**PROGETTO DI AMPLIAMENTO DI 1.500 M² DELLA
SUPERFICIE DI VENDITA DI UN ESERCIZIO
COMMERCIALE ESISTENTE**

Verifica di assoggettabilità a VIA

Risposta alle richieste di integrazione formulate ai sensi dell'articolo 19, comma 6, del D.Lgs. n.152/2006 e ss.mm.ii. e controdeduzioni alle osservazioni

Figura 2-1. Estratto Carta idrogeologica e della fragilità idraulica (fonte: V.C.I. P.A.T. Comune di Cornedo Vicentino)

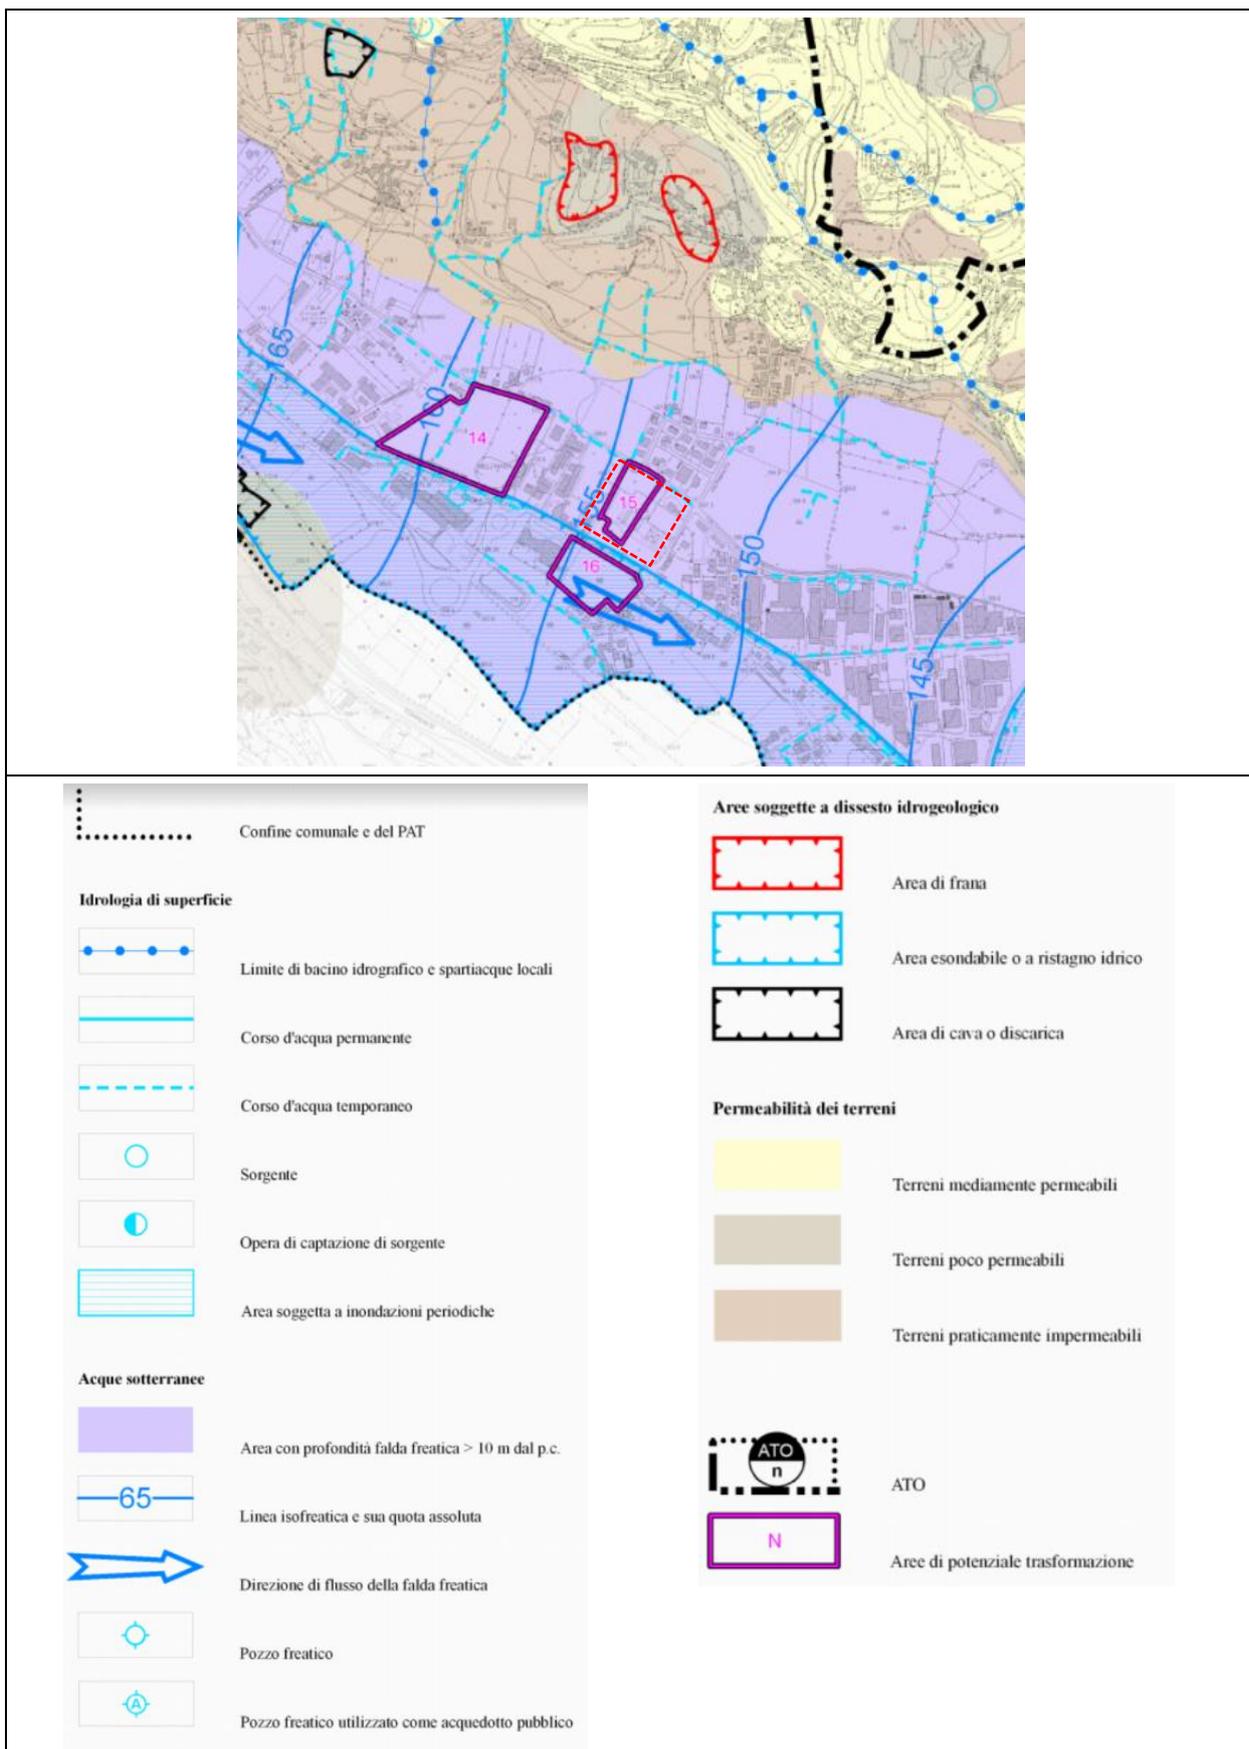
1.a. Si ritiene necessario che lo S.P.A. approfondisca analiticamente il rapporto tra l'insediamento in questione per i seguenti aspetti ovvero indicando dove viene trattata la tematica all'interno del Quadro Ambientale.

"Carta della fragilità", l'area di progetto ricade all'interno delle aree di rischio idraulico moderato (R1) ai sensi del piano provinciale di emergenza (art. 10). L'intero contesto di piano rientra tra due aree carsiche normate dall'art. 14 delle Norme e, a tal proposito le direttive di piano prevedono da un lato che i Comuni dettagliano le aree carsiche mediante la compilazione di apposite schede e cartografie – avvalendosi anche di specifici studi idrogeologici – e dettino apposita normativa per la loro conservazione e valorizzazione;

L'art. 10 delle N.T.A. del P.T.C.P. di Vicenza indica al Punto 1 "Direttive generali per le aree a pericolosità e/o rischio idraulico geologico e da valanga" che i Comuni in sede di redazione dei P.R.C. e loro varianti sono tenuti a considerare quale elemento vincolante di analisi le aree soggette a rischio idraulico ed ad allagamento non comprese nel P.A.I. e risultanti dal Piano Provinciale di Emergenza.

Dall’estratto della succitata Carta idrogeologica e della fragilità idraulica si evince che l’ambito di intervento si colloca in zona caratterizzata da una profondità della falda superiore a 10 m dal p.c. non caratterizzata da fenomeni di dissesto. Lo stesso non si può dire della zona a sud della strada provinciale S.P. n. 246 che gli elaborati di Piano riconoscono come area soggetta ad inondazioni periodiche oltre che soggetta a esondazioni o a ristagno idrico.

Rispetto alla valutazione della compatibilità idraulica degli interventi nelle aree di potenziale trasformazione, per l’ampliamento del fabbricato in parola, identificato con il n. 15, la V.C.I. del P.A.T. indica che si tratta di una modesta impermeabilizzazione potenziale caratterizzata da vulnerabilità idraulica nulla.

Figura 2-2. Schema gestione acque meteoriche provenienti dalla nuova area di parcheggio

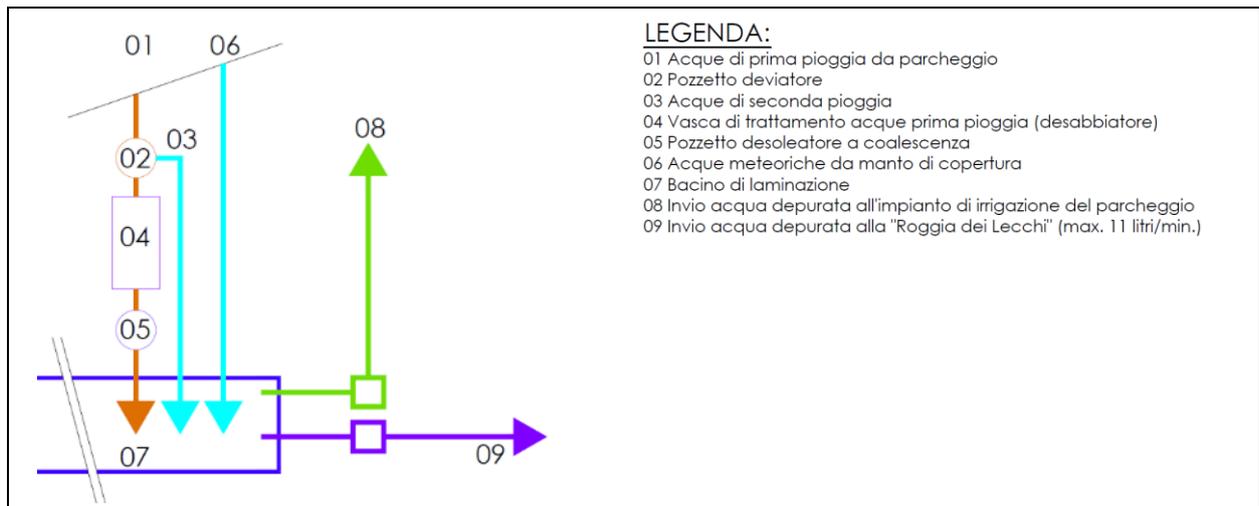
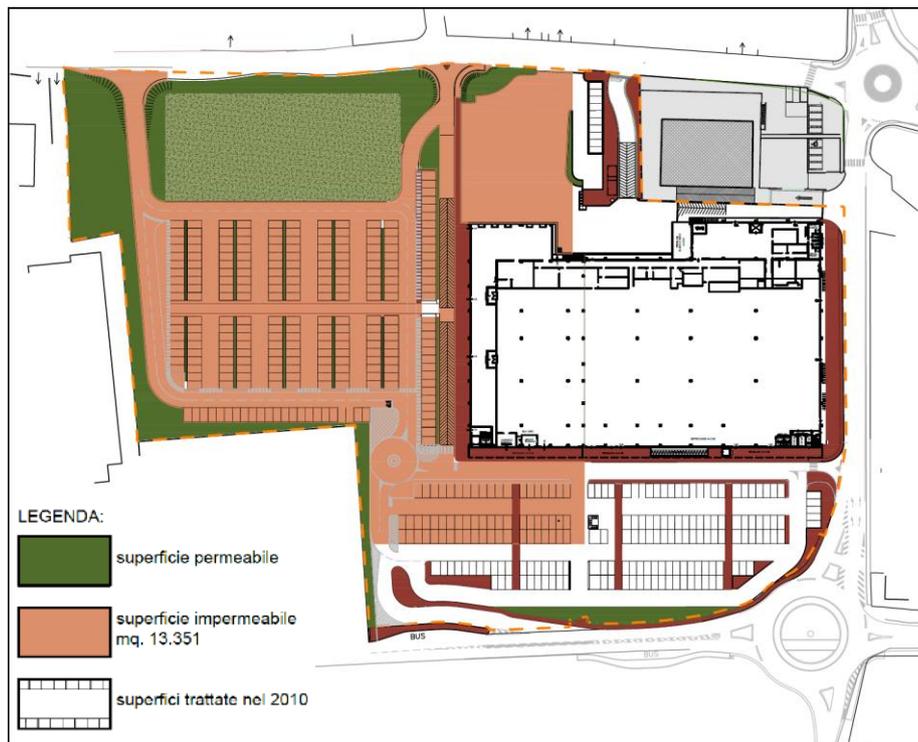
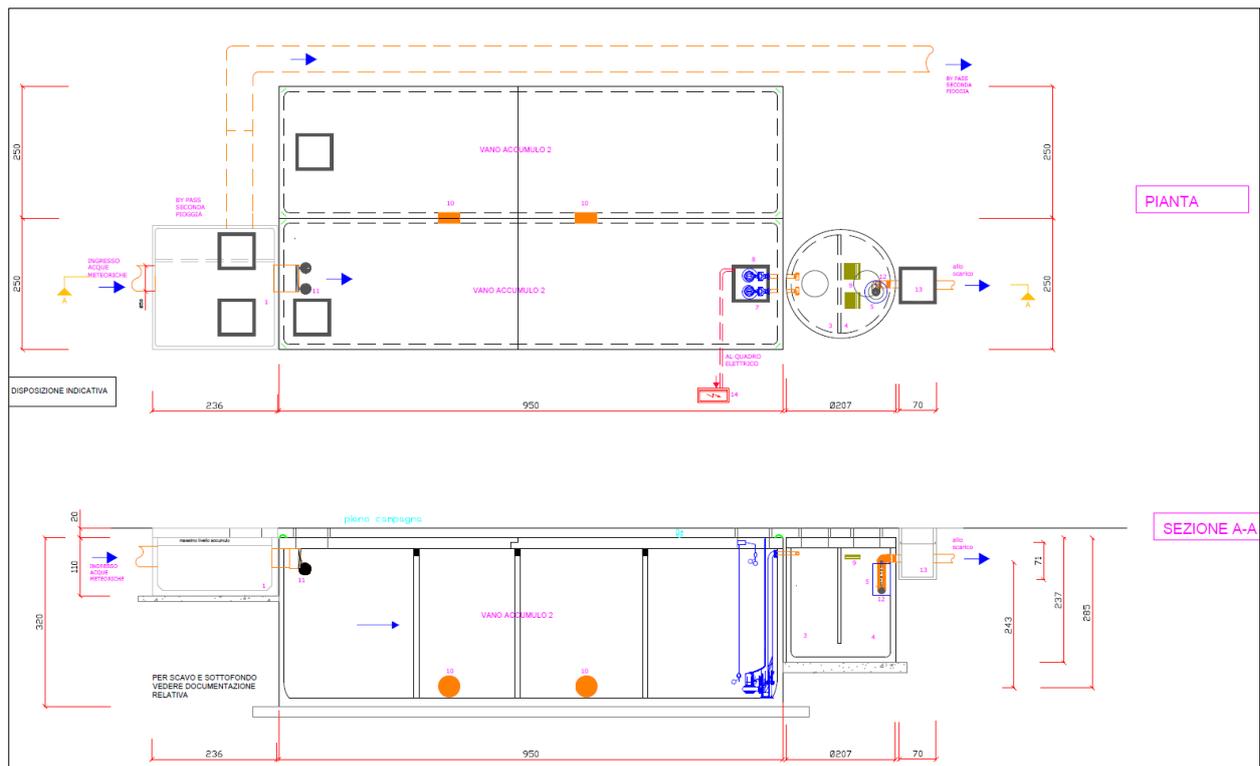
1.b. *L'area interessata è all'interno della "zona omogenea di protezione – zona della ricarica" (Tav. 36 relativa alle "Zone Omogenee di protezione dall'inquinamento").*

Con riferimento invece alla gestione delle acque di prima pioggia provenienti dalla nuova porzione di parcheggio a raso, il progetto prevede il trattamento delle acque di prima pioggia in vasca di decantazione e pozzetto disoleatore.

La vasca di accumulo installata ha un volume di 152 m³, ampiamente sovradimensionata rispetto al reale fabbisogno in termini di volume di acque di prima pioggia provenienti dalla superficie impermeabilizzata di 13.351 m² così come individuata nella figura seguente.

Dopo il trattamento di sedimentazione e disoleazione con filtro a coalescenza, tramite pompa di sollevamento, le acque depurate vengono recapitate unitamente alla restante frazione di acque di pioggia e dei pluviali nella roggia demaniale “dei Lecchi”, per un quantitativo massimo di 11 l/sec. Una parte di queste viene inviata all’impianto di irrigazione delle aree a verde. Il sistema è provvisto di pozzetto di ispezione che consente l’effettuazione dei prelievi per le analisi di qualità del refluo. I limiti da rispettare sono quelli per lo scarico in corso d’acqua.

Figura 2-5. Schema tipo area di gestione rifiuti

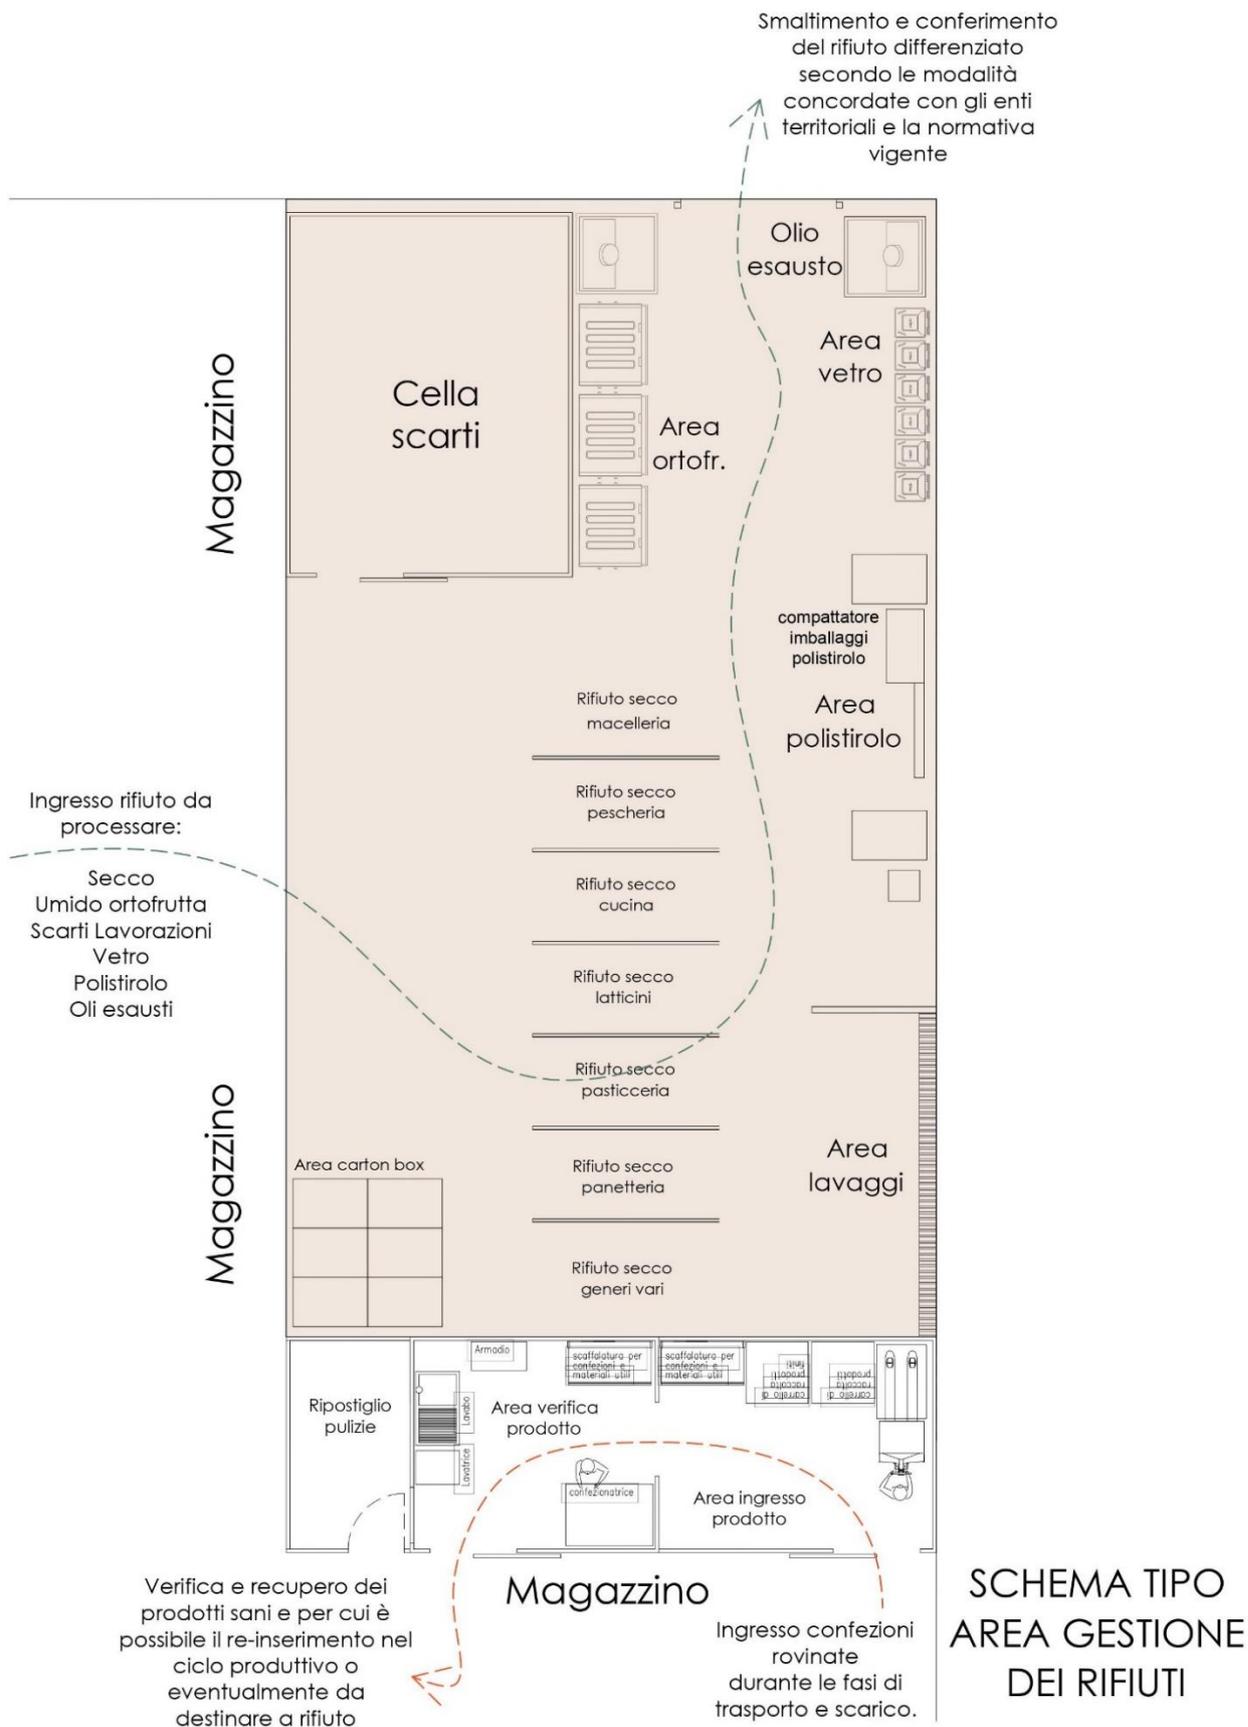
2. Si richiede, in tema di rifiuti, quali siano le previsioni di gestione dei rifiuti a seguito della realizzazione dell'intervento e siano previste specifiche politiche preventive sulla produzione e riduzione dei rifiuti.

Con il progetto di ampliamento della superficie di vendita e contestuale revisione degli spazi dedicati alle attività ausiliarie, l'area e i locali dedicati al deposito e alla gestione dei rifiuti sarà ottimizzata in analogia con gli altri punti vendita del gruppo secondo uno schema tipico che si riporta nelle pagine a seguire.

Di seguito in Figura 2-5 si riporta uno schema indicativo dell'area gestione rifiuti dove sono individuate le diverse aree di stoccaggio e verifica degli scarti prodotti, che saranno successivamente destinati a smaltimento/recupero presso impianti autorizzati.

Figura 2-9. Localizzazione del posizionamento della colonnina di ricarica elettrica autoveicoli

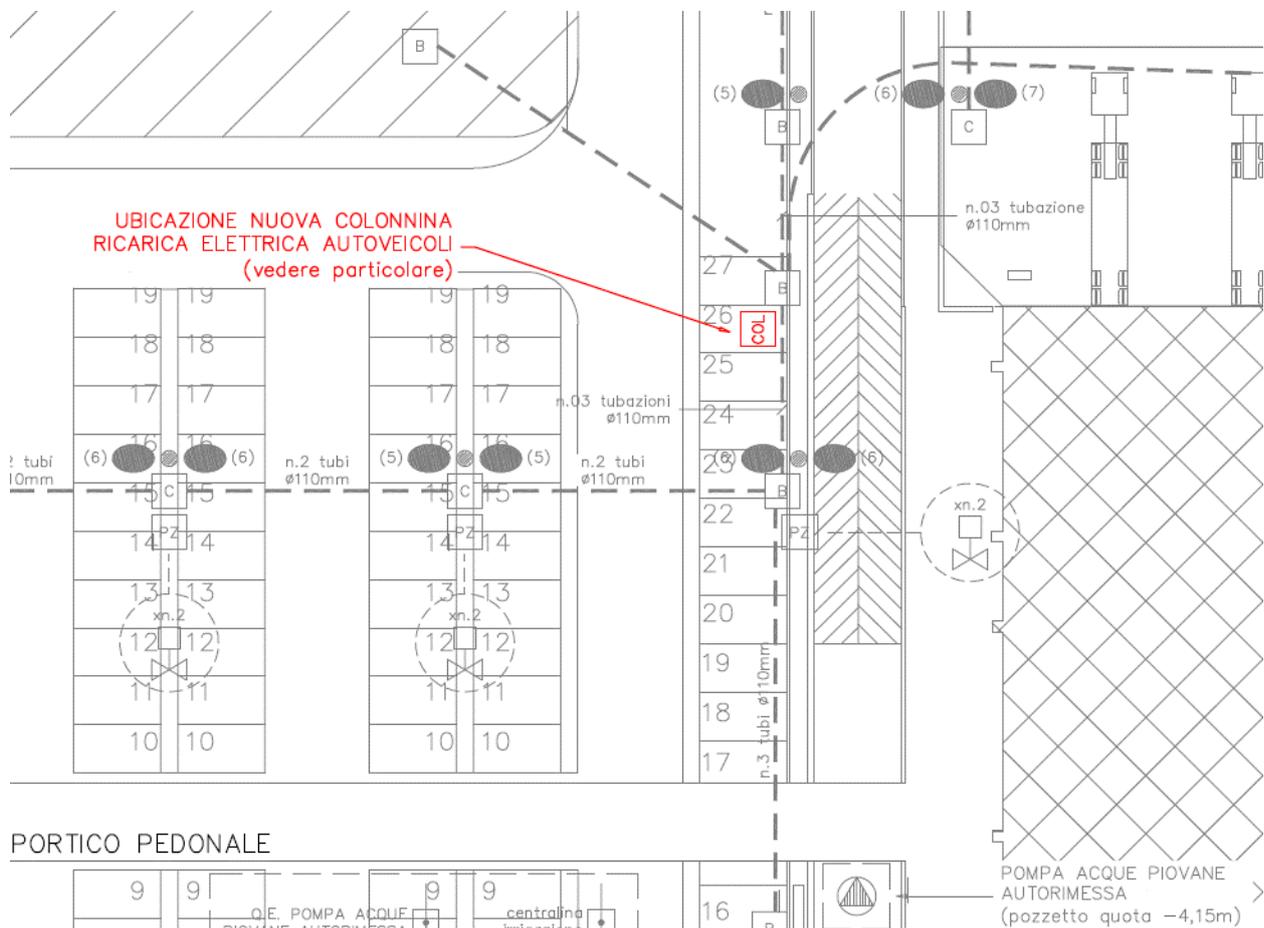
3. Inoltre, si richiede di precisare la situazione relativa all'installazione dei punti di ricarica elettrica degli autoveicoli, in conformità alla normativa vigente.

Superando gli obblighi normativi la ditta Supermercati Tosano Cerea S.r.l. si impegna a dotare le aree di parcheggio di n. 1 ulteriore colonna di ricarica per veicoli e motocicli elettrici di proprietà della Società cui i clienti potranno rifornirsi gratuitamente.

La nuova colonnina di ricarica elettrica degli autoveicoli sarà collocata ad ovest della grande struttura di vendita, come esplicitato nel successivo estratto in Figura 2-9.
